島根原子力発電所第2号機 審査資料	
資料番号	NS2-補-032 改 04
提出年月日	2023 年 4 月 21 日

工事計画に係る補足説明資料
(工事計画)

1. 工事計画に係る補足説明資料

図1 液体廃棄物処理系系統概要図

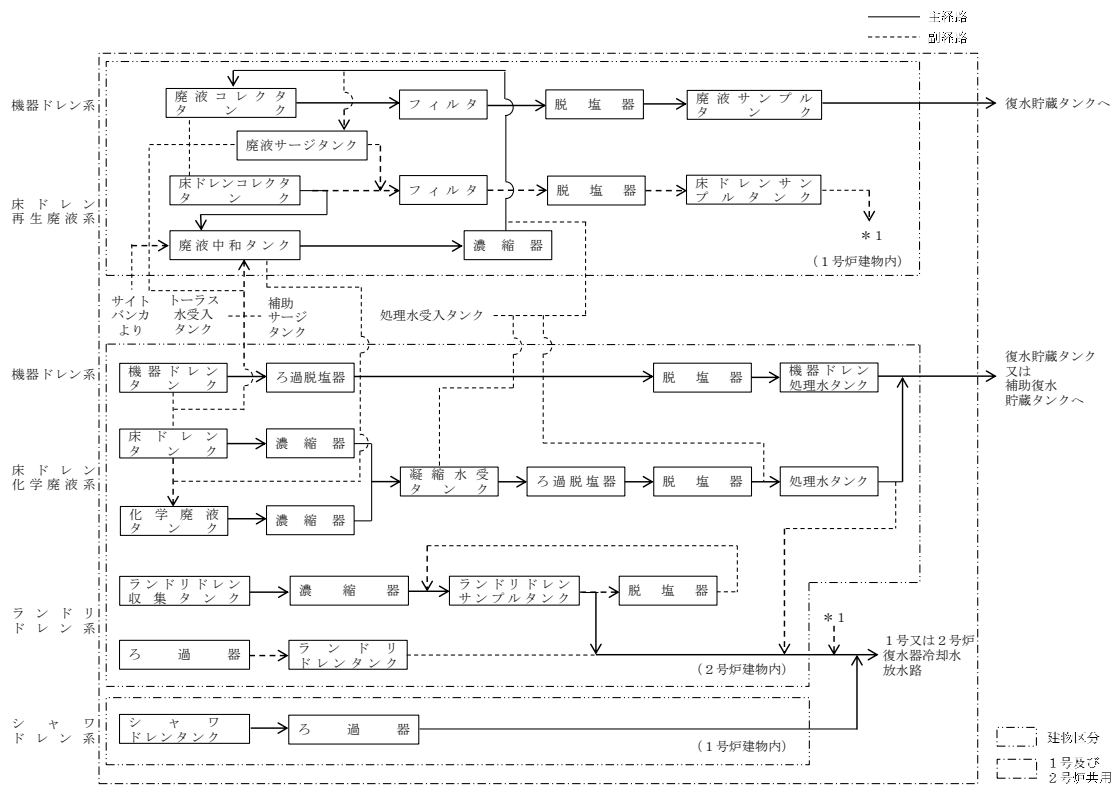
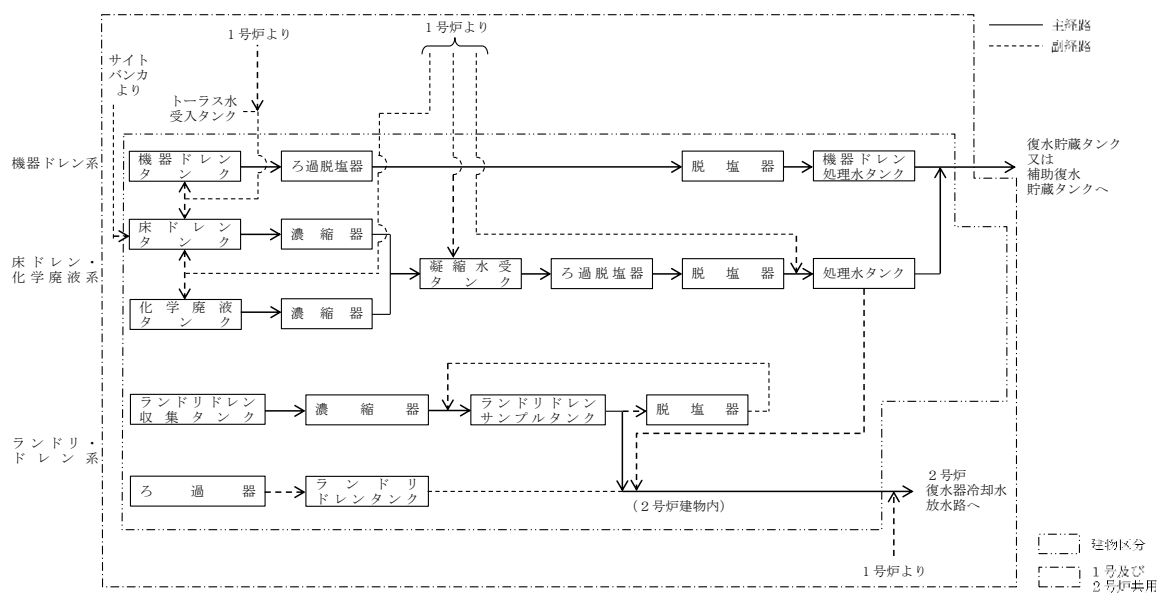
1号機及び2号機の液体廃棄物処理設備の運用の効率化を図るため、2号機と共用していた1号機の機器ドレン系、床ドレン再生廃液系、シャウドレン系について、2号機との共用を取止めるが、2号機の液体廃棄物処理設備は発生する液体廃棄物を適切に処理できる容量を有していることから、運用上の支障を生じない。

共用取止め後の2号機の液体廃棄物処理系系統図について、図1に示す。

サイトバンカ設備（1号機設備、1、2、3号機共用）で発生する床ドレン廃液については、これまで1号機の廃液中和タンクを移送先とし、1号機の床ドレン再生廃液系設備又は2号機の床ドレン化学廃液系設備により処理してきたが、移送先を2号機の床ドレンタンクに変更し、2号機の床ドレン化学廃液系設備による処理に見直す。サイト

バンカ設備から発生する床ドレン廃液は少量（最大発生量（実績）：約 2.5m³/d）であり，2号機から発生する廃液（推定発生量：約 30m³/d）に加えても2号機床ドレン化学廃液系設備で十分に処理できることから，運用上の支障は生じない。

サイトバンカ床ドレン配管改造概要図

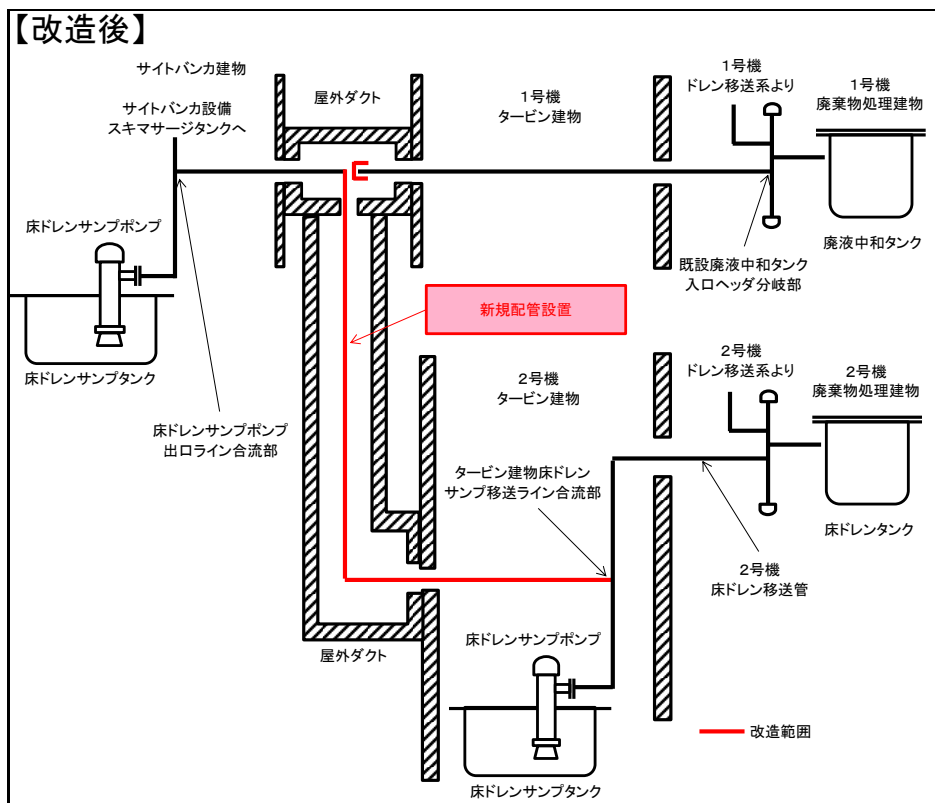
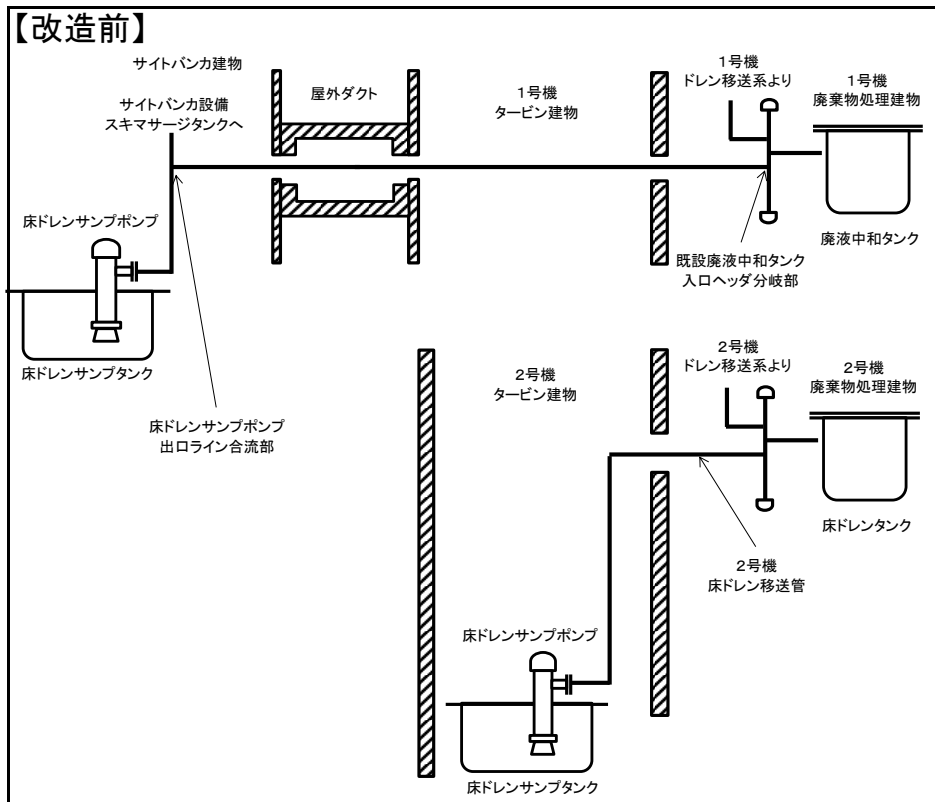
サイトバンカ建物で発生する床ドレンは、これまで1号機廃液中和タンクを移送先とし、1号機または2号機液体廃棄物処理系により処理を行ってきたが、移送先を再稼働プラントとなる2号機床ドレンタンクに変更するため配管の改造を行う。

具体的には、サイトバンカ設備床ドレンサンプポンプから1号機廃液中和タンク入口ヘッドまで屋外ダクトを通過して接続している配管を屋外ダクト内で切り離し、既設2号機床ドレン移送管に接続する新設配管に切替える改造を行う。改造前後の概要図を添付資料(1)に示し、該当する要目表を添付資料(2)に示す。
